Unterlage / Blatt-Nr.: 03 / 01
Übersichtslageplan
Maßstab: 1:10 000
Bau-km: 0-392.500 - 10+687.000

A 25 / B 5

Ortsumgehung Geesthacht

DECKBLATT
Aufgestellt:
Landesbetrieb Straßenbau und Verkehr
Schleswig-Holstein
Standort Lübeck
gez. Pump
Lübeck, den 15.05.2018
Lübeck, den 25.06.2020 (1. Planänderung)

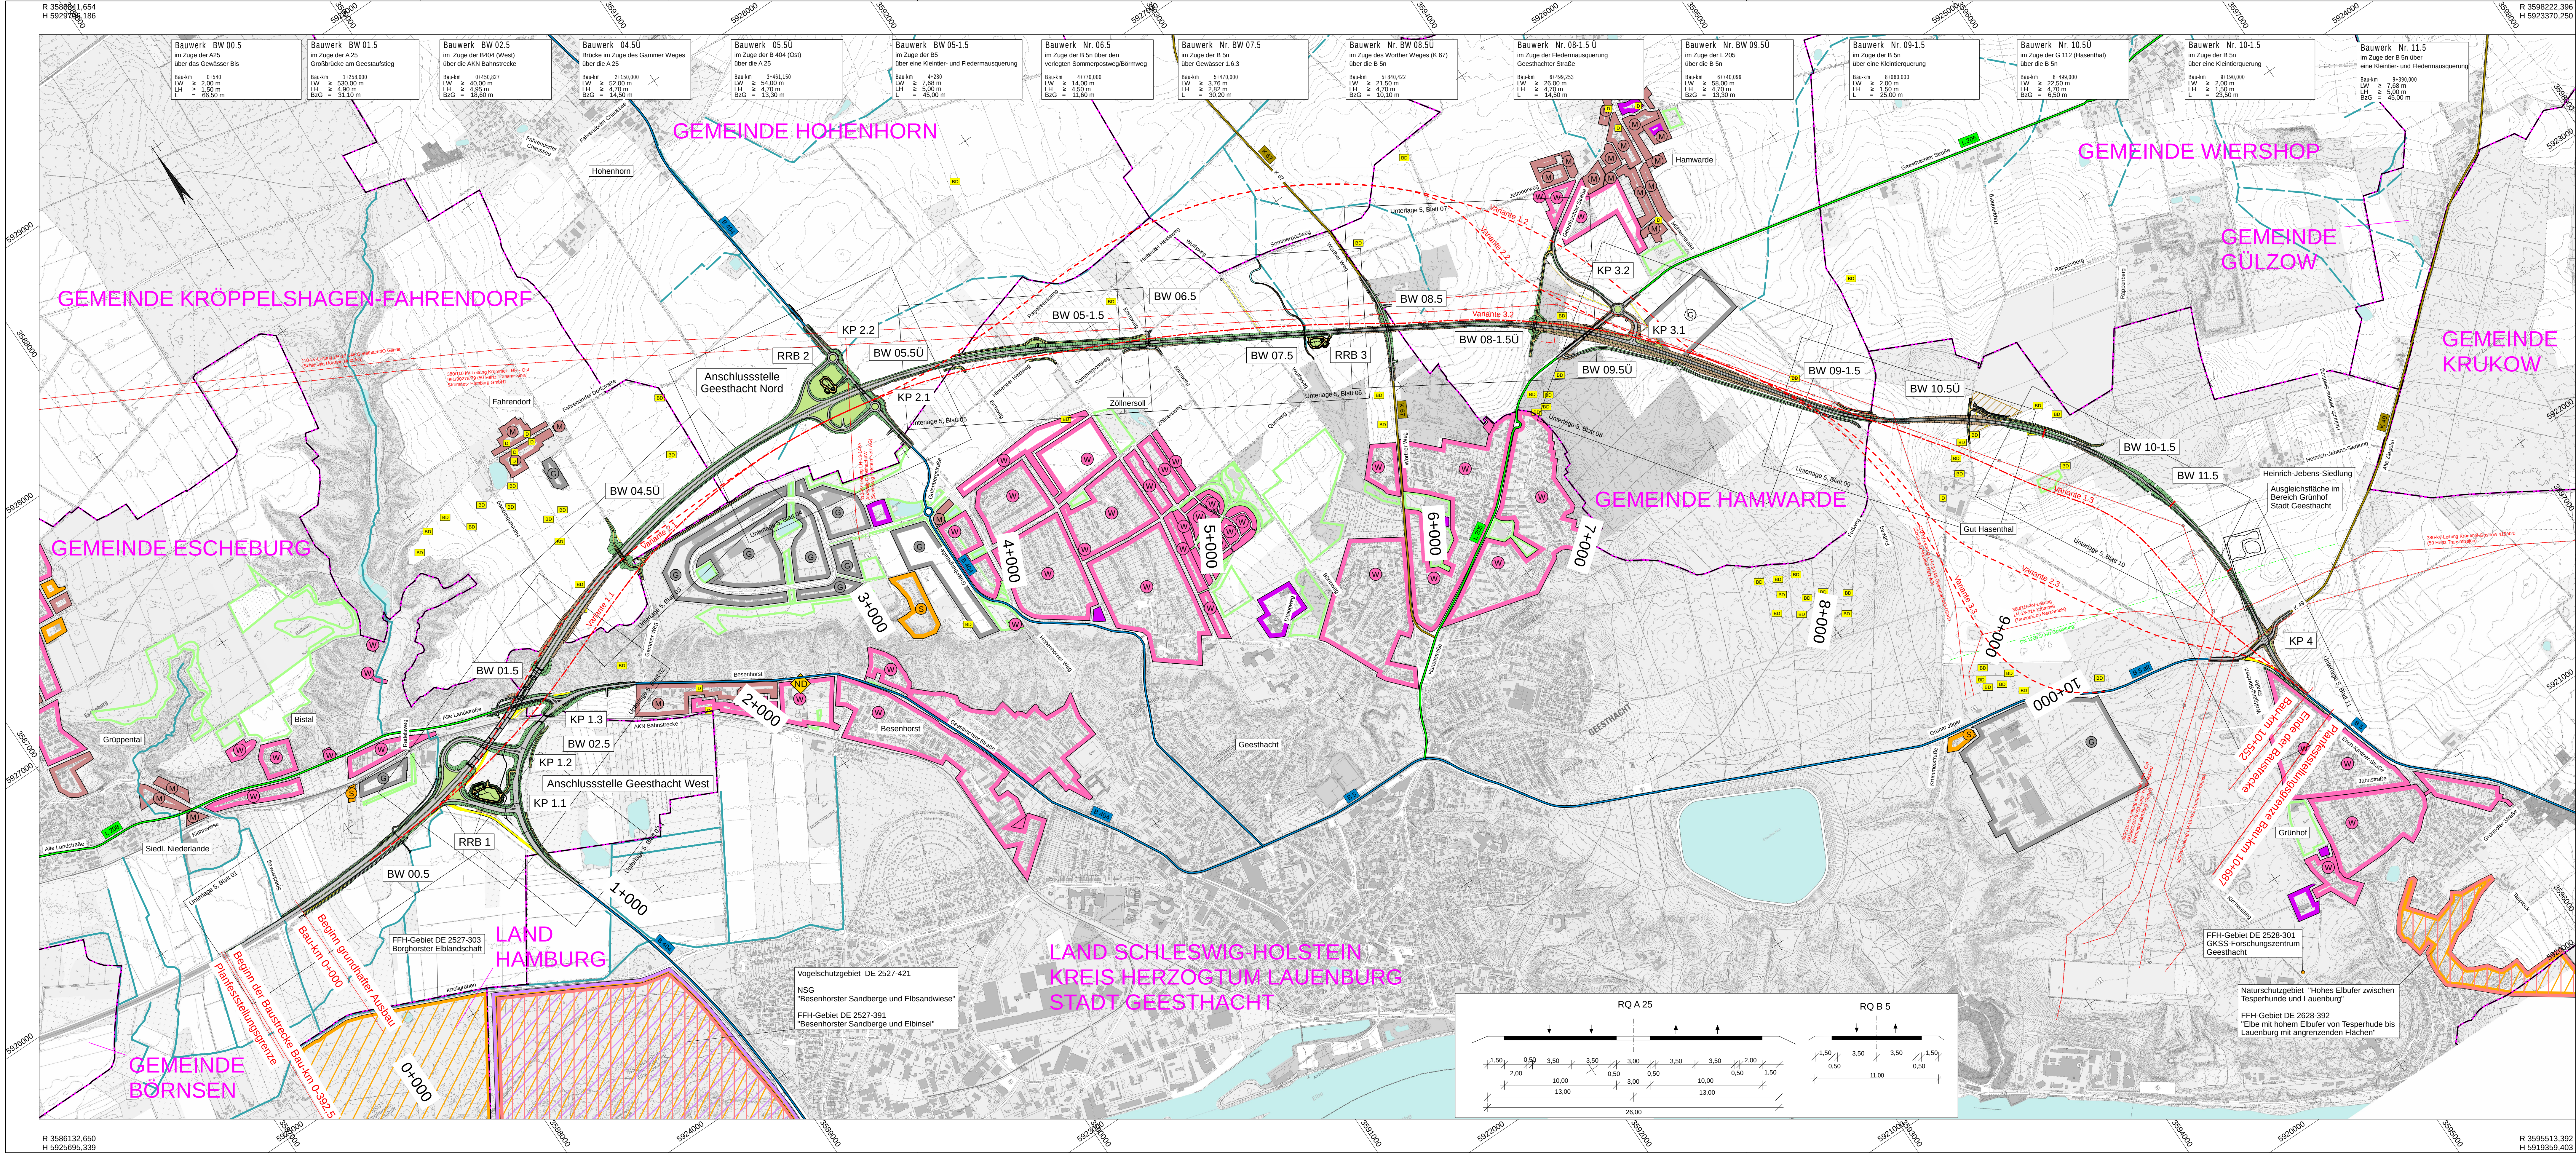
09	Trassenverlegung der B 5 nach Norden (Bau-km 7+810 - 8+840)	06/2020	Renner
08	Anpassung Wirtschaftswegenetz	06/2020	Renner
07	Anpassung Bau-km	06/2020	Renner
06	neues BW 05-1.5 (RVZ-Nr. 5.5.1)	05/2020	Renner
05	Gewerbegebiet Hamwarde in "geplant" geändert	05/2020	Renner
04	Mischgebiet Hasenthal und Eschburg geändert	05/2020	Renner
03	"Gewerbegebiet Nord II" ergänzt	05/2020	Renner
02	Drumthorner Straße zu Fahrendorfer Chaussee geändert	05/2020	Renner
01	Anpassung BW-Übersicht + BW-Kästen	05/2020	Renner
Nr.	Art der Änderung	Datum	Zeichen
